## 监理工作联系单

工程名称：西昌市西溪乡兴国寺水库 20MWP 渔光一体光伏发电项目

编号：ZHJL-20180128-14

主题：关于管理区安全文明施工及成品保护的相关事宜：

临时用电现场照片

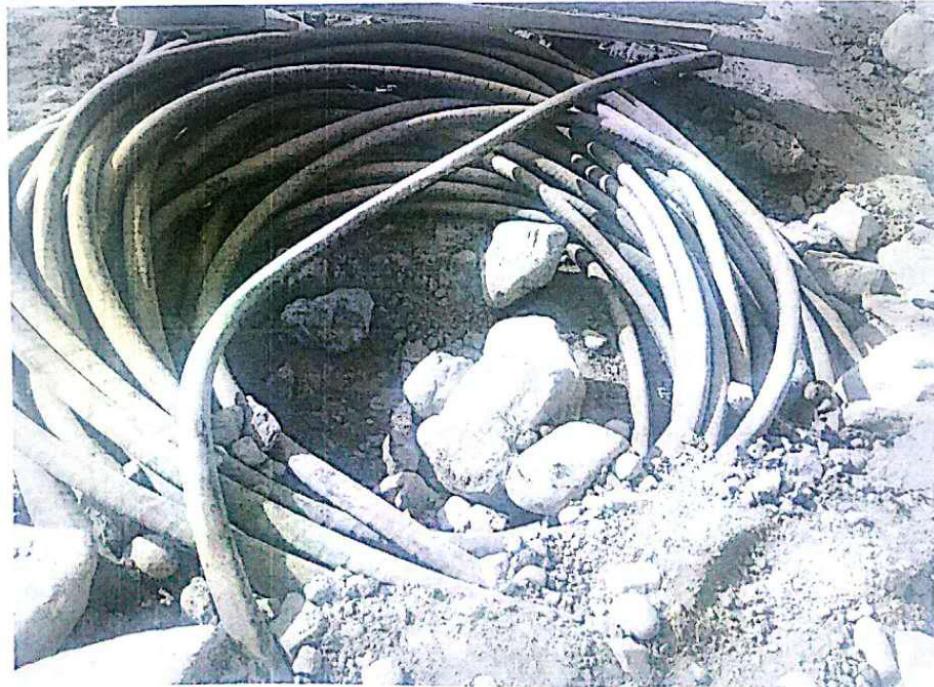
内容：经业主及监理现场巡视发现管理区临时用电极不规范，存在严重的人员触电隐患；多数施工人员包括现场管理人员未佩戴安全帽，现场安全施工得不到有效保障；光伏区进入升压站处高压电缆被石头或其他硬物覆盖，电缆外绝缘层得不到有效的保护；鉴于上述情况要求如下：

1. 要求贵公司立即组织人员，按规范要求合理布置临时用电，所用配电箱安装必须符合规范要求，安装位置要远离人员活动区（特别是附近村庄儿童），配电箱必须完好无损，要严格实行“一机一闸一漏保”，漏保动作应正确可靠，不得一闸多接或设置分路开关，断路器上应贴有标牌、标签指示负载名称，不得使用裸露电缆线及护套线，配电箱及所有负载金属外壳必须有可靠接地，必须确保施工用电安全；
2. 要求贵公司加强对施工现场的文明施工管理及员工的安全教育，凡进入施工现场必须按规范要求正确佩戴安全帽；
3. 要求贵公司立即安排人员，将被掩埋的高压电缆清理出来，并采取设置围栏等有效措施进行保护；
